## Arco Isilla

### Artículo 12. *Rejillas, alcorques y tapas de instalación.*

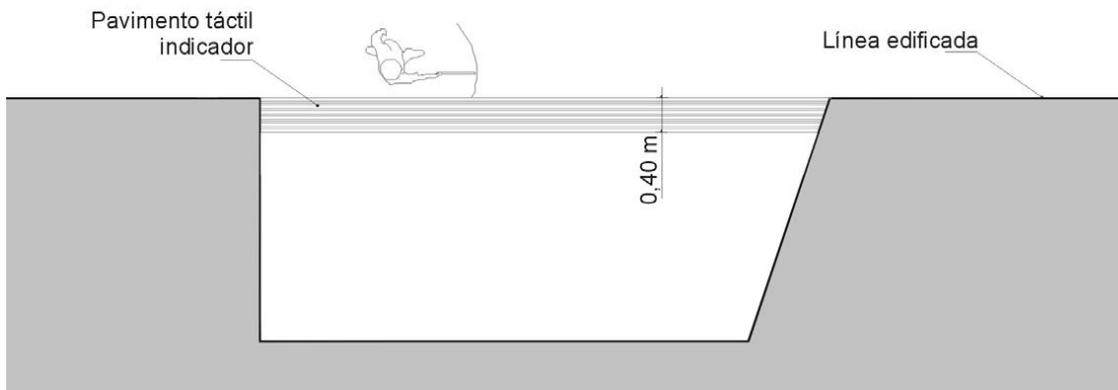
- Bolardos en entrada calle Ronda que reducen el paso peatonal, y rejilla con aberturas de 3 cm en zona peatonal tipo S28. Imagen 180018.

2. Las rejillas, alcorques y tapas de instalación se colocarán enrasadas con el pavimento circundante, cumpliendo además los siguientes requisitos:

a) Cuando estén ubicadas en áreas de uso peatonal, sus aberturas tendrán una dimensión que permita la inscripción de un círculo de 1 cm de diámetro como máximo.

Artículo 35. *Plazas de aparcamiento reservadas para personas con movilidad reducida.*

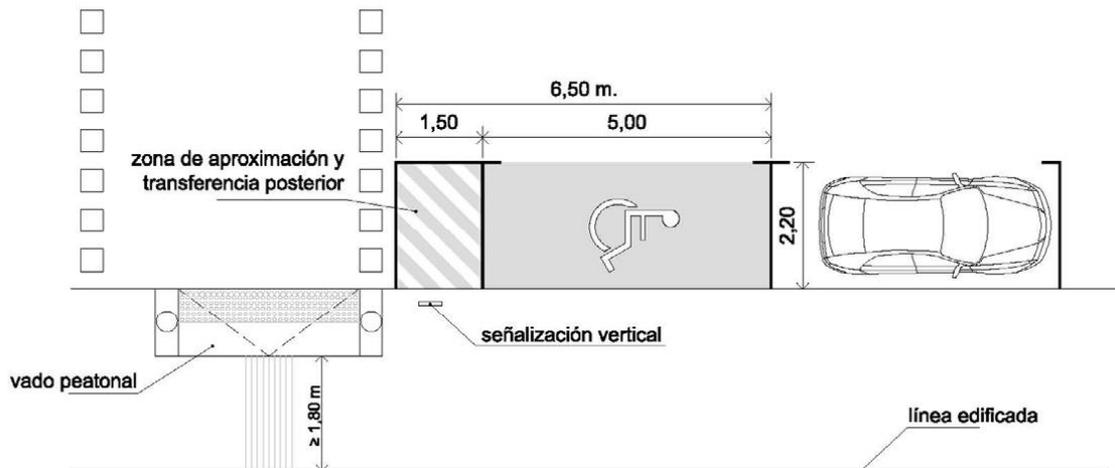
- Plaza reservada a personas con movilidad reducida sin señalización vertical. Imagen 180021.

3. Tanto las plazas dispuestas en perpendicular, como en diagonal a la acera, deberán tener una dimensión mínima de 5,00 m de longitud  $\times$  2,20 m de ancho y además dispondrán de una zona de aproximación y transferencia lateral de una longitud igual a

4. Las plazas dispuestas en línea tendrán una dimensión mínima de 5,00 m de longitud  $\times$  2,20 m de ancho y además dispondrán de una zona de aproximación y transferencia posterior de una anchura igual a la de la plaza y una longitud mínima de 1,50 m.

5. Las plazas de aparcamiento reservadas para personas con movilidad reducida estarán señalizadas horizontal y verticalmente con el Símbolo Internacional de Accesibilidad, cumpliendo lo establecido en el artículo 43.
